AVION STAMPE SV 4 C.

FICHE TECHNIQUE N° 5/SV 4 B.

Avion Stampe SV 4 C.

Déplacement du passage des flexibles de tachymètres dans la cloison pare-feu.

_ TÔLE DE PROTECTION _
dural _ ép^r 8/10

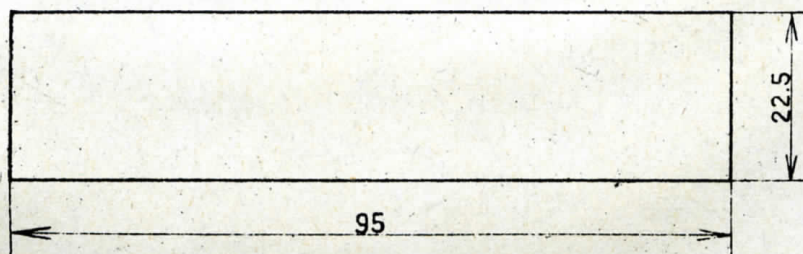
Numéros des éléments.	N ^{os} des repères.	Désignation des éléments nécessaires.	Quantité p. avion.	Conditions d'approvisionnement.
S.974.01	1	Tôle de protection du- ral épaisseur 8/10.	1	A confectionner par les Forma- tions suivant croquis ci- joint.
S.974.02	2	Renfort contreplaqué bouleau & hêtre épais- seur 3 m/m.	1	Ravitailés au titre T.N.E.I.
S.974.03	3	Vis acier 14 T.R. de 3x12.	3	
S.974.04	4	Rondelle acier 14 de 3,2x10x0,6.	3	
S.974.05	5	Ecrou acier 14 de ϕ 3	3

— MONTAGE —

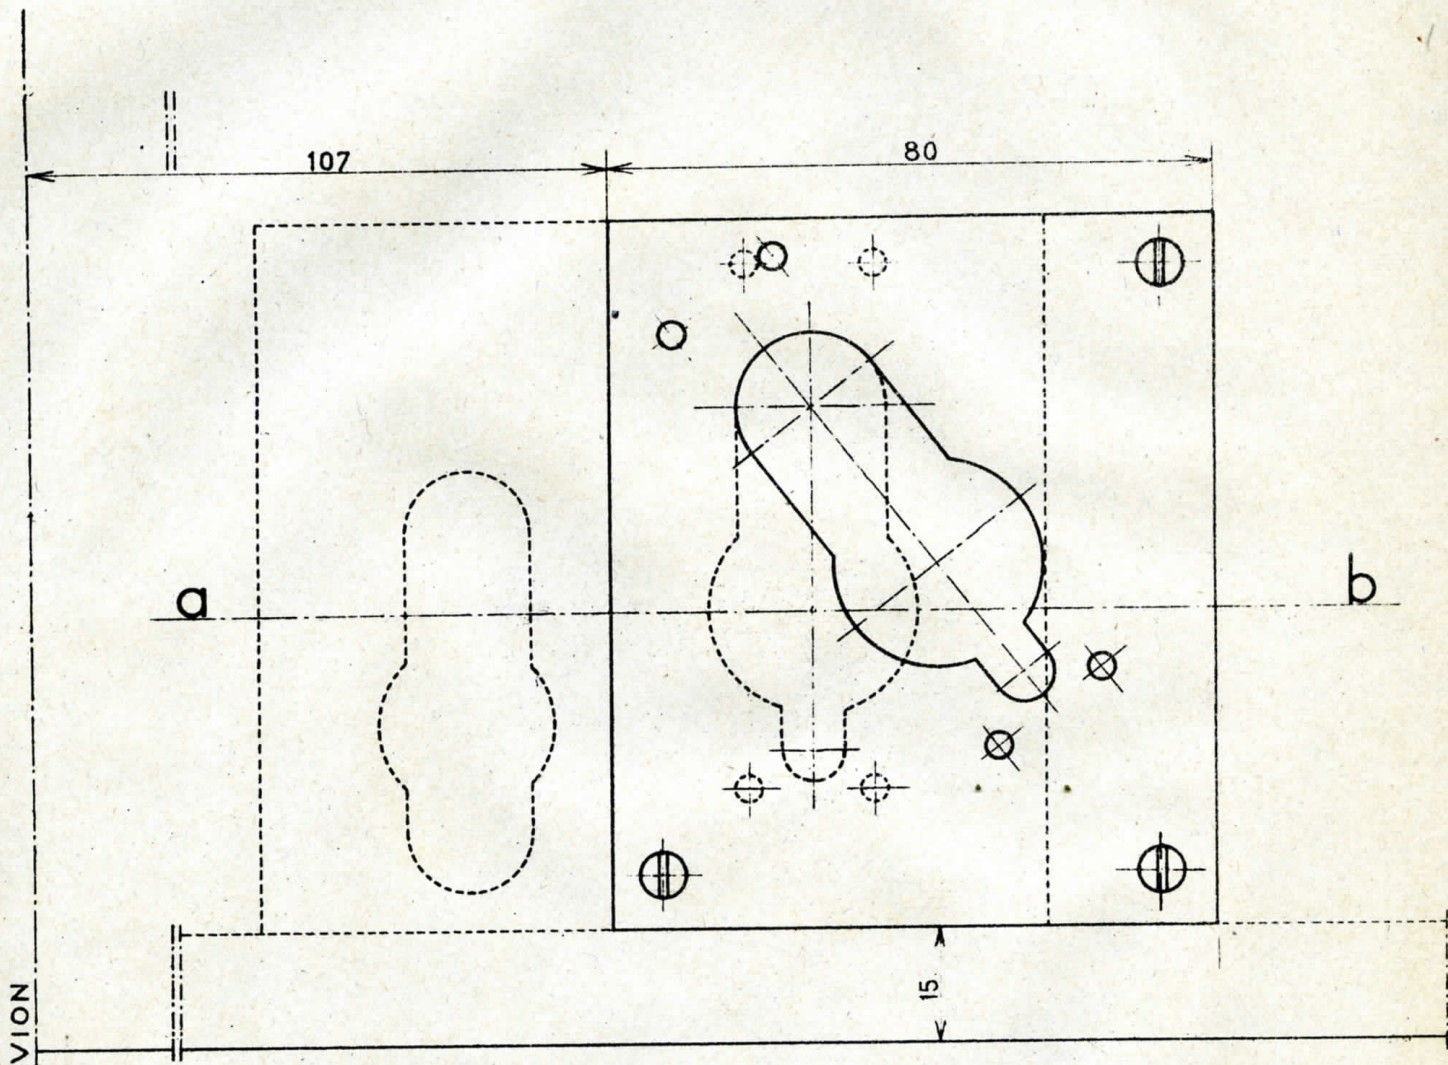
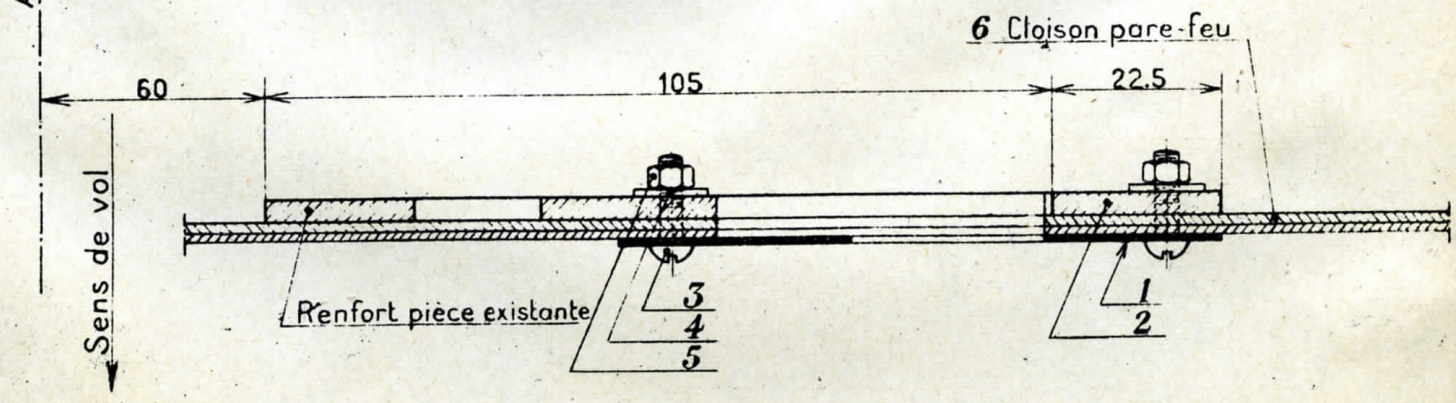
Eviter la détérioration des flexibles.

- a) Coller et clouer sur l'arrière de la cloison pare-feu, repère 6, le renfort en contreplaqué, repère 2.
- b) Fixer sur l'avant de la cloison pare-feu repère 6 à l'aide de 3 boulons, repères 3,4,5, la tôle de protection, repère 1.
- c) Exécuter dans la cloison pare-feu, repère 6, une ouverture correspondant à celle existant dans la tôle de protection, repère 1.
- d) Passer par l'ouverture ci-dessus les flexibles, ainsi que les fils de magnétos.
- e) Rebrancher les fils de magnétos.
- f) Resserrer les 2 écrous de fixation de gaines de flexibles sur le renvoi double des tachymètres.
- g) Replacer dans leur nouvelle position les obturateurs de passage de conduites.
